CONSULTA PÚBLICA PORTARIA Nº 622, DE 17 DE NOVEMBRO DE 2016

Relatório "Revisão Ordinária de Garantia Física de Energia das Usinas Hidrelétricas - UHEs"

Contribuições da CPFL Geração

Figura 93 - Carga crítica

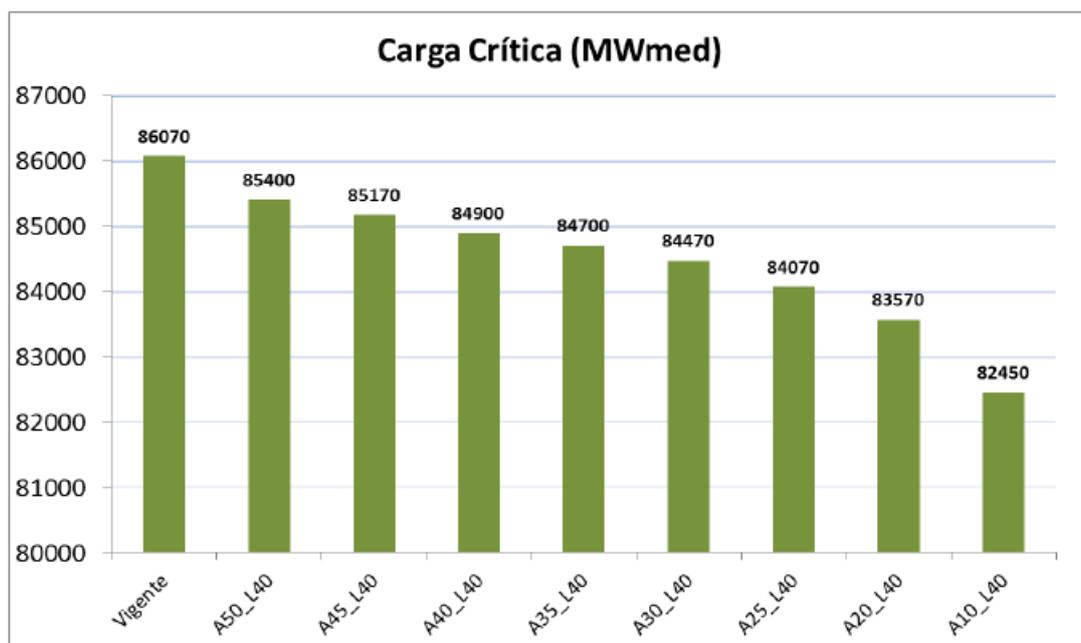
Ainda explorando os documentos disponibilizados pela CP MME 23/2016 que trata dos parâmetros do Newave, Relatório Técnico "Redefinição dos Parâmetros de Aversão a Risco nos Modelos Computacionais para Operação, Formação de Preço, Expansão e Cálculo de Garantia Física", observa-se o efeito que a severidade da aversão ao risco provoca na carga crítica do sistema. A justificativa de um aumento da severidade do despacho econômico é de que o lastro comercial deva representar aderência à operação real, e que o par de parâmetros vigentes CVaR (50,25) não está atendendo ao despacho térmico praticado pelo ONS de forma coerente.

Entretanto, ao calibrar a aversão ao risco usado na definição de Garantias Físicas aderente à operação realizada, deve ter o cuidado de analisar se esta operação de fato tem cunho energético a longo prazo, e o principal, se a segurança energética adotada não foi excessiva, contrapondo o princípio da parcimônia. A adoção de parâmetros mais severos implica em redução da carga crítica definida na metodologia de cálculo de Garantias Físicas, que será alocada para geradores térmicos e hidráulicos, sem que estes possam ser ressarcidos pelo custo de adoção de critérios de riscos mais severos.

Figura 95 - Riscos de déficit

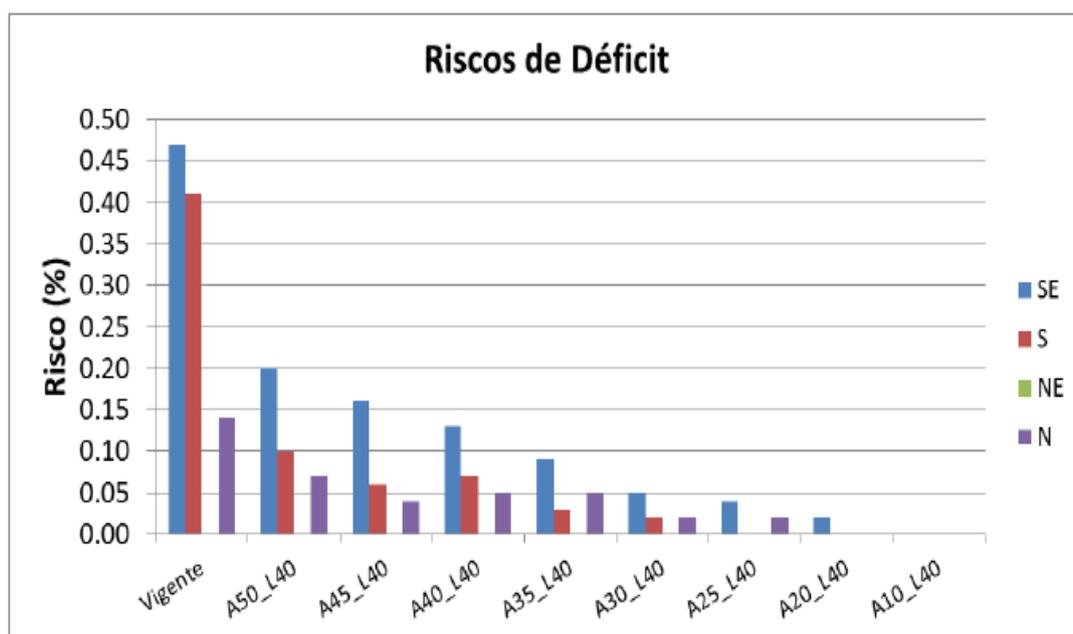
O Custo de Déficit é uma penalidade de aversão ao risco, implementado para que o processo de otimização do despacho hidrotérmico dê o sinal de despacho térmico correto para se evitar cortes de carga. O risco de incorrer em déficit está intimamente ligado ao modelo de cenarização de vazões, o que deveria ser objeto de aprimoramento. Em 2013 foi adotado o mecanismo de aversão ao risco CVaR, em suma dá maior peso aos cenários de vazões mais críticos, vê-se implantado nos modelos mecanismos cumulativos de aversão ao risco. Assim, é nítido observar que a medida que se caminha a um nível de aversão mais rigoroso, o risco de déficit é reduzido, como o intuitivamente esperado. Entretanto, é trabalhando com a risco zero de abastecimento, que o Planejamento Energético de longo prazo deve trabalhar?

Figura 96 - Bloco hidráulico

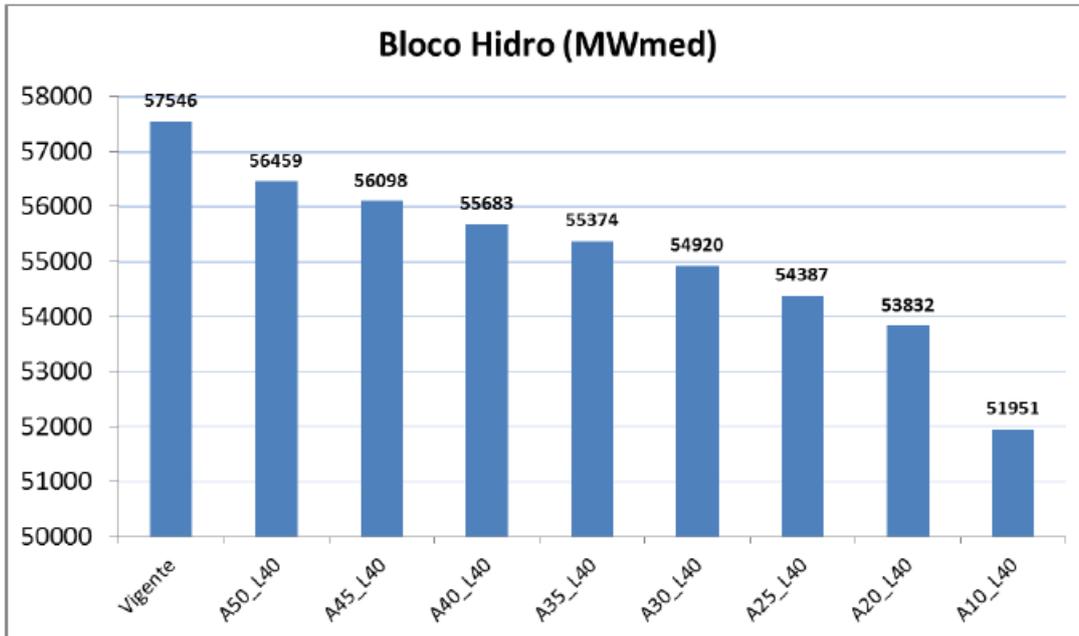
De qualquer forma, ainda que se apresente coerente a busca pela aderência ao despacho térmico verificado no passado, incluindo o fora da ordem de mérito para fins de segurança energética, não parece justo que o gerador hidrelétrico arque com os custos de segurança operativa implementadas nos modelos de otimização do despacho. Trabalhar com risco zero é papel do operador do sistema, ainda que se abra mão do sinal econômico dado pelo modelo de despacho e formação de preços, em prol do benefício de um atendimento seguro do mercado consumidor.

Esta mudança de percepção de risco que culminou com a redução de 1.408,6 MWmed de Garantia Física, descontando a estimativa de redução de 222 MWmed¹, que tem por base CVaR (50,25), é possível inferir que o impacto da mudança dos parâmetros e custo do déficit provocou uma redução de 1.186,6 MWmed. Impacto percebido entre as duas consultas pública promovida pelo MME.

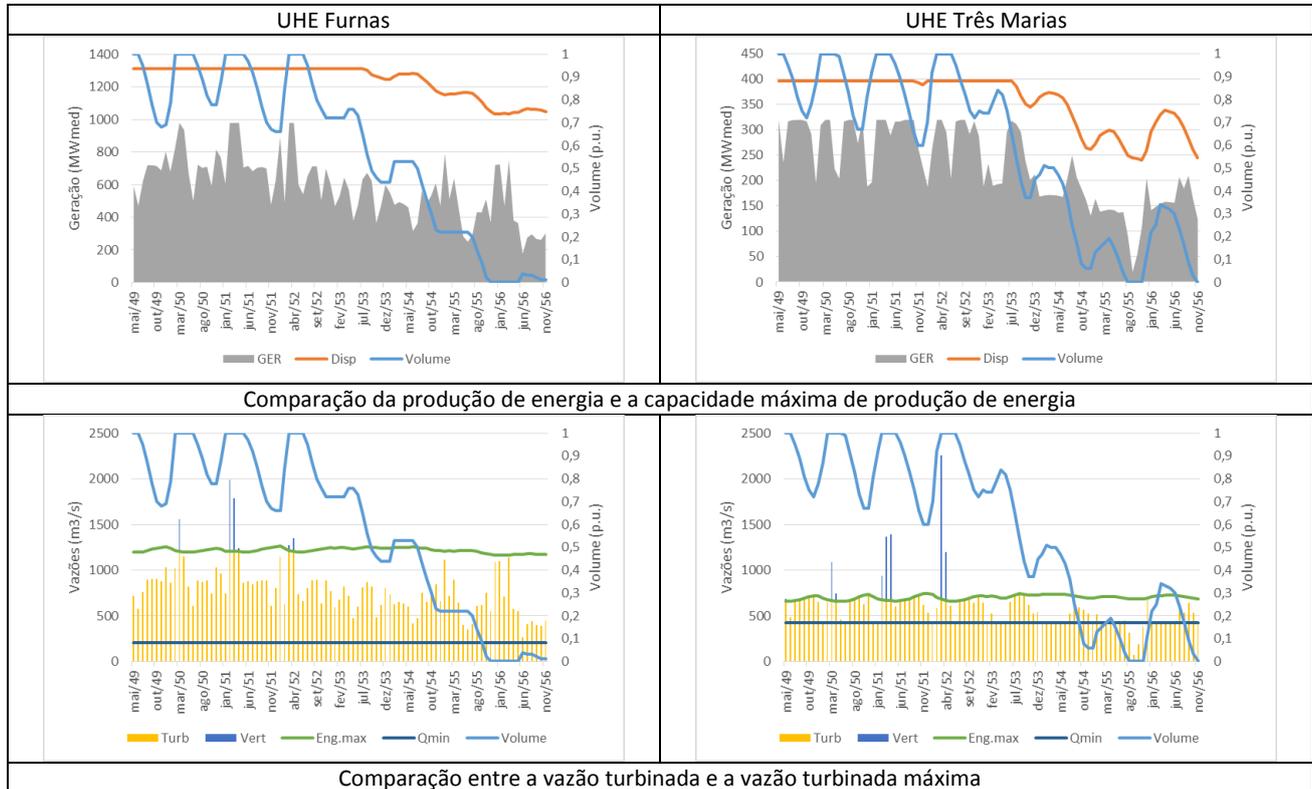
Considerando o conceito de Energia Firme, espera-se que, dada uma configuração do sistema, ao final do período crítico simulado os níveis dos reservatórios das usinas de regularização tendam ao seu volume mínimo operativo. Entretanto para o caso da UHE Serra da Mesa, fato não observado, pois o reservatório desta usina termina o período crítico com cerca de 14% do seu armazenamento.

O reservatório da UHE Serra da Mesa é o maior do Sistema Interligado Nacional (SIN) em termos de recursos armazenáveis, e este armazenamento residual poderia ocorrer caso a usina possuísse alguma restrição de utilização plena de seu reservatório. Analisando-se os seus dados de cadastro e da simulação, não há nenhum tipo de restrição registrado que imponha a manutenção deste nível de armazenamento. É possível depreender que esta trajetória é resultante das premissas adotadas pelo modelo SUISHI na simulação individualizada do sistema.

Este armazenamento residual poderia ser consequência da incapacidade de geração devido à limitações de produção na própria usina, cuja produção de energia seria numericamente igual à sua máxima capacidade de geração. Ainda, a limitação na utilização dos recursos da UHE Serra da Mesa poderia estar associada ao limite de vazão turbinada máxima das turbinas. As figuras abaixo ilustram que tanto a produção de energia da UHE Serra da Mesa esteve sempre inferior à sua capacidade máxima de geração, como a sua vazão turbinada esteve abaixo da vazão turbinada máxima, ao longo de todo o período crítico.

Considerando estas premissas e dados, a energia firme calculada para a UHE Serra da Mesa é de 627 MW médios, sendo que a energia armazenada residual ao final do período crítico é de cerca de 5.918,6

MWmed.mês. Esta energia armazenada residual observada em Serra da Mesa equivale a 65,8 MWmed de geração na cascata ao longo do período crítico.
